PROJET EOLIEN DU CHAMP MADAME

**Mémoire en Réponse à l'Avis de la
Mission Régionale d'Autorité
environnementale Hauts-de-France**

Mars 2022

Carte 18 : Localisation des principaux couloirs migratoires (en orange) et sites de suivi de la migration dans les Hauts-de-France côté picard (en vert) par rapport au site du projet éolien du Champ Madame (en rouge) – SRE Picardie, 2011

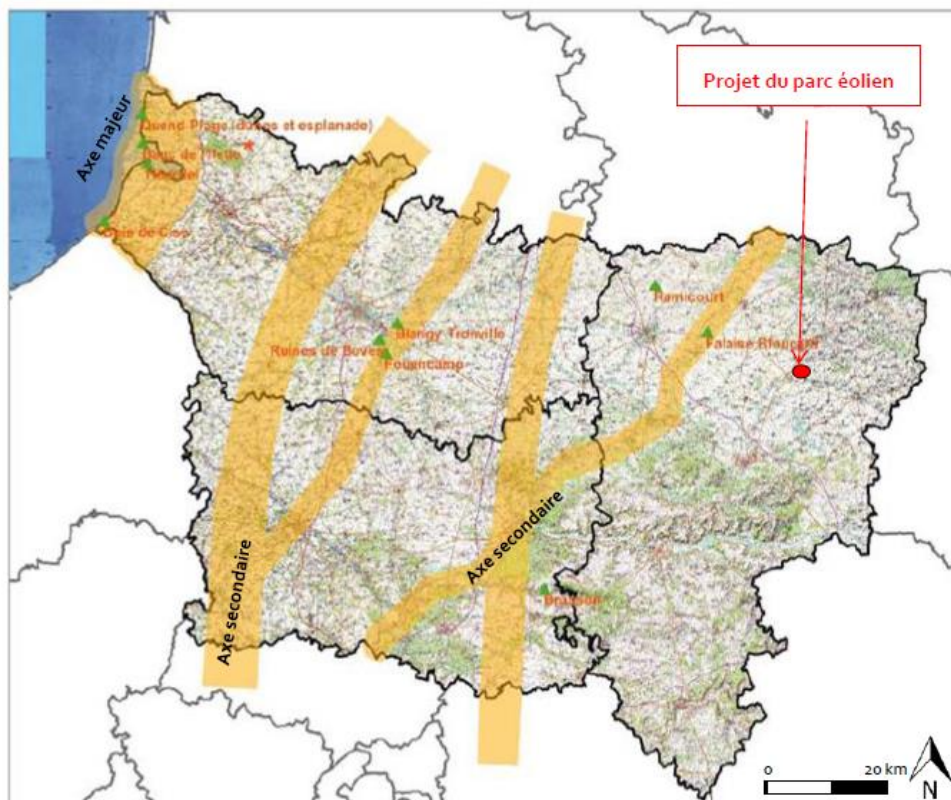
L'autorité environnementale recommande d'utiliser la technologie radar afin d'apprécier les enjeux migratoires.

Afin de répondre à cette recommandation, nous avons sollicité le bureau d'étude Ecosphère qui a réalisé le volet naturaliste, voici sa réponse : « *Le Guide de préconisation pour la prise en compte des enjeux chiroptérologiques et avifaunistiques dans les projets éoliens de la Région Hauts-de-France (septembre 2017) stipule en page 39 que la technologie radar doit être utilisée dans une bande de 20 km du littoral, au sein d'une zone présentant une forte densité d'éolienne, dans une bande de 10 km des principales vallées orientées nord-est/sud-ouest ou dans un rayon de 5 km autour des zones de protection spéciales.*

Dans ces conditions, rien ne justifie la mise en place d'un suivi radar dans le cadre du projet. »

La carte ci-dessous, extraite du volet naturaliste page 78, montre que le projet éolien du Champ Madame est en dehors des principaux couloirs de migrations selon l'ancien Schéma Régional Eolien de Picardie.

Nous précisons également que ce type de dispositif permet uniquement d'étudier les flux migratoires passant au niveau de la zone de projet, mais qu'il ne permet pas de déterminer les espèces qui les caractérisent.
